Evidence změny

III/1052 Těptín

silnice III/1052 v km 5,141 - 7,484

Rekapitulace Evidence č. 1 dle Skupiny 1

Zaměření skutečného provedení stavby

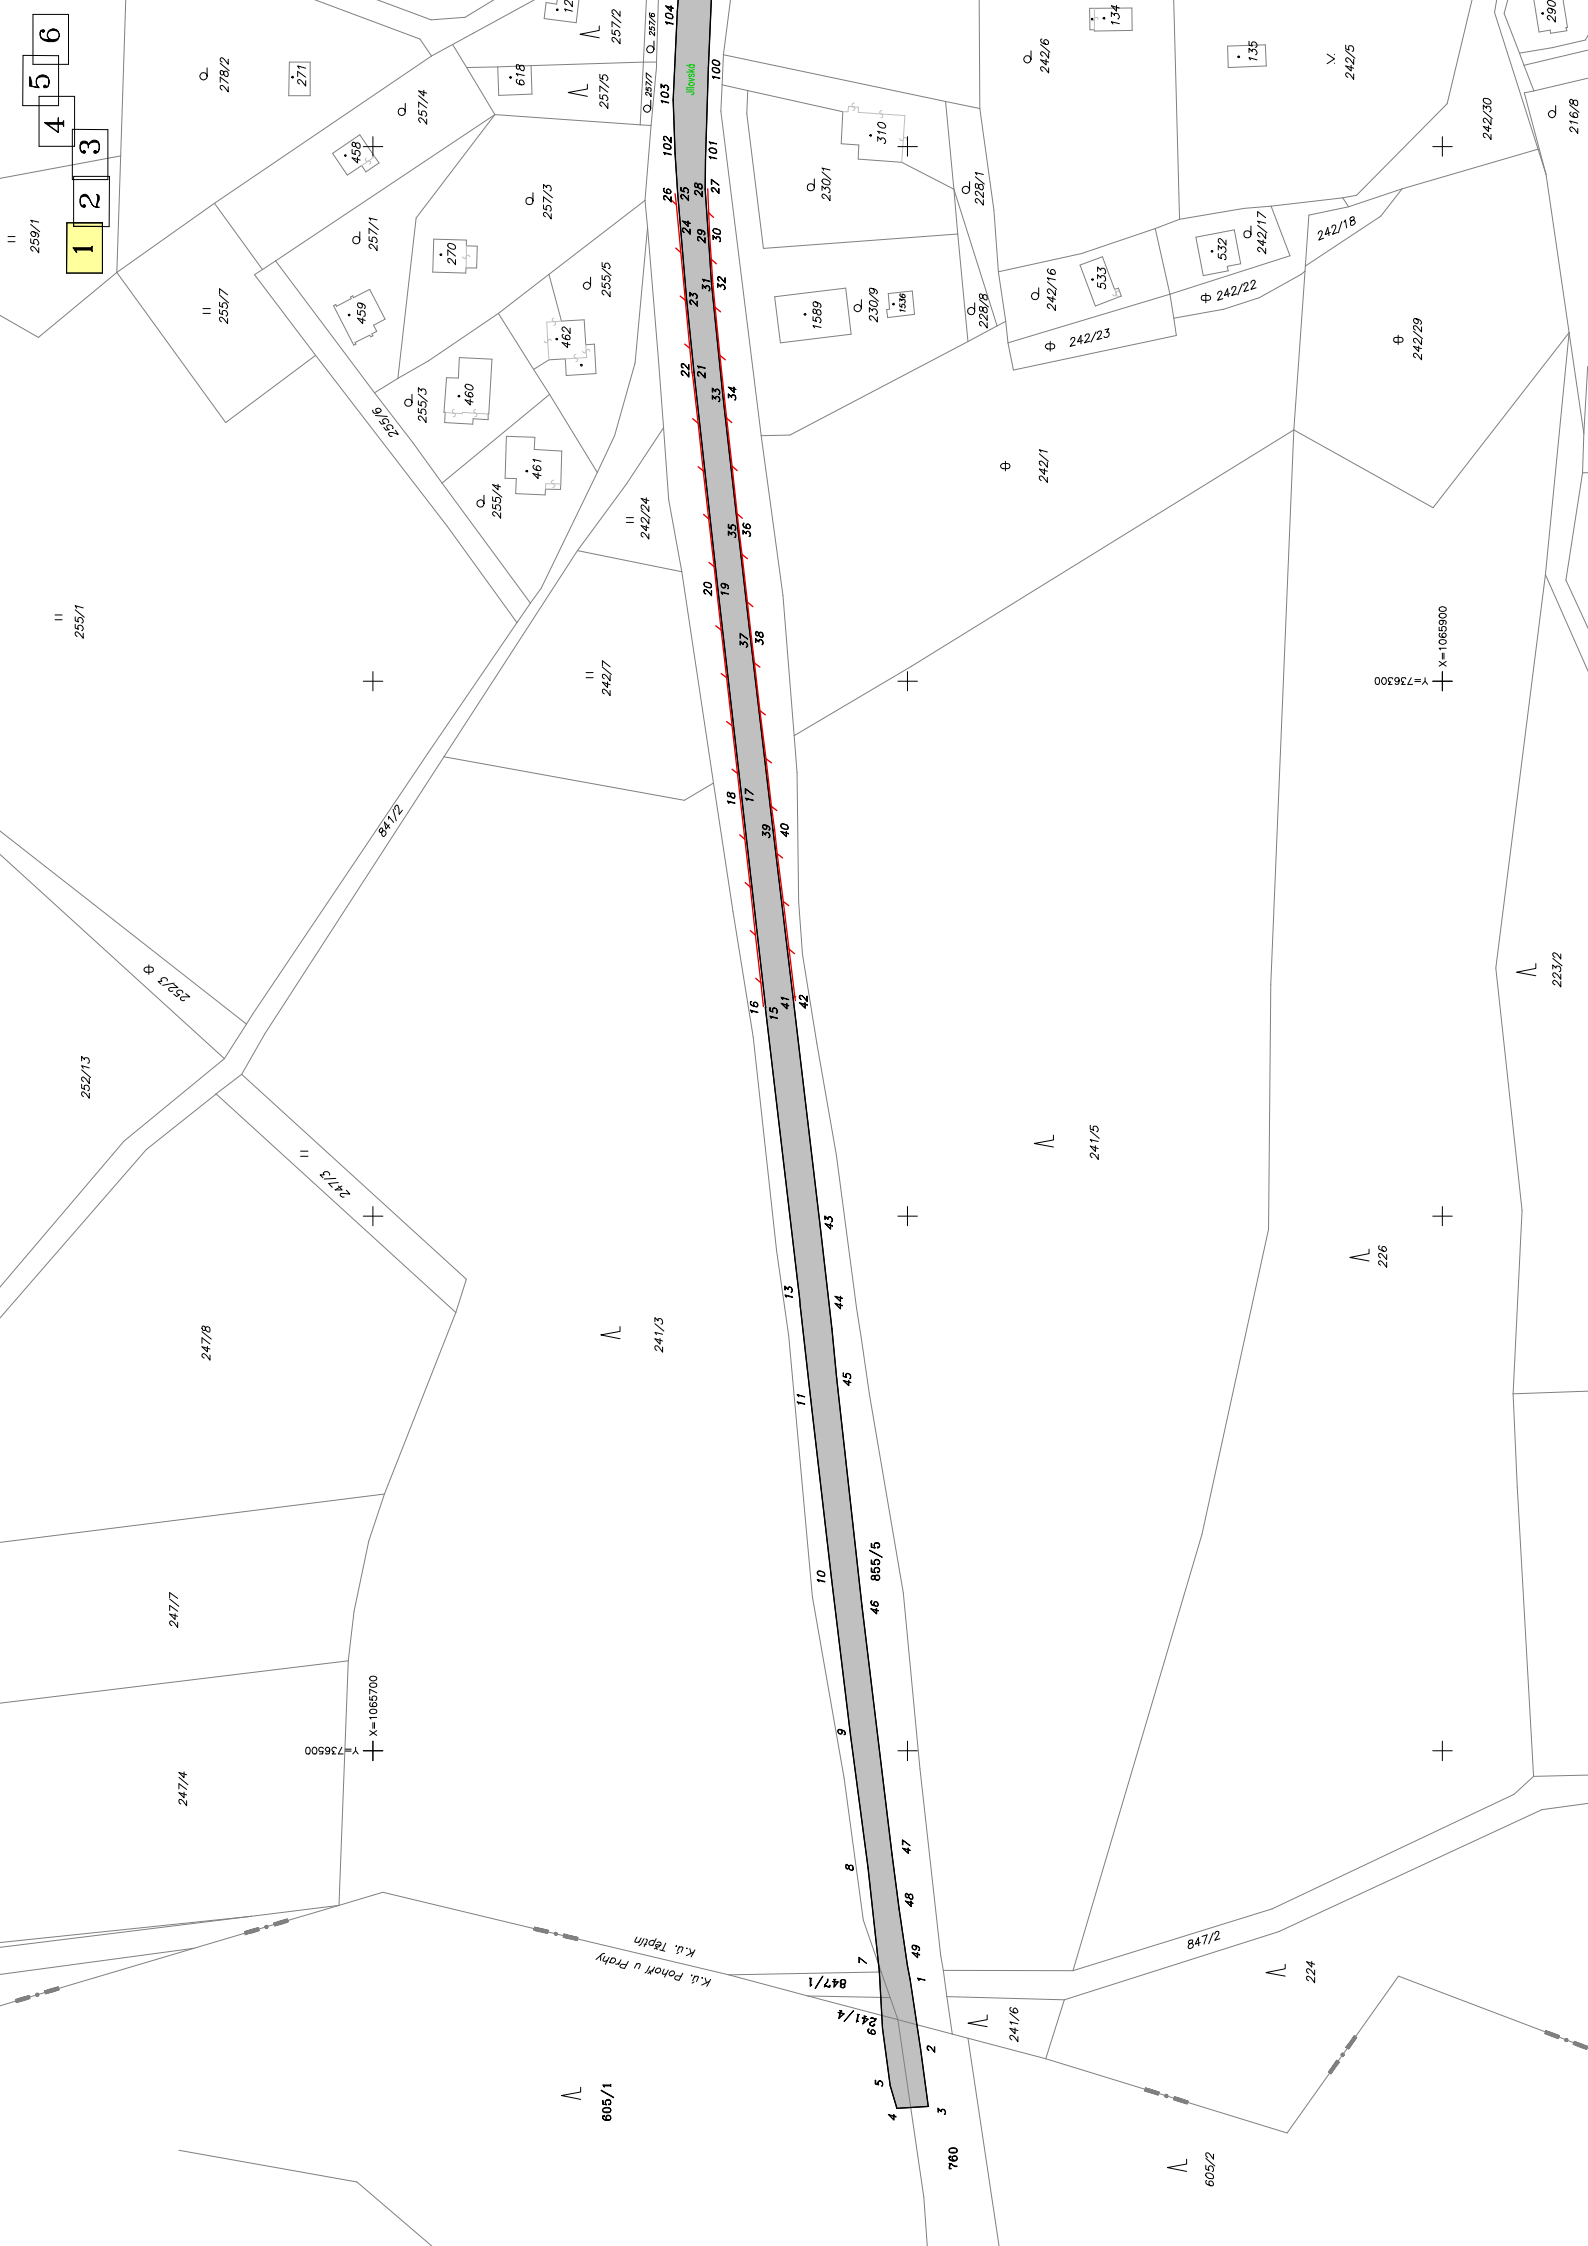
Na základě zaměření skutečného provedení hotové stavby bylo zjištěno, že bylo provedeno celkem 13379 m² asfaltové vrstvy ACO 11, tedy o 329 m² více oproti SOD. Navýšení výměr se týká také frézování vozovky, spojovacího postřiku. Skutečně provedená výměra bude doložena geodetickým zaměřením.

asfaltová plocha – 13379,00m2
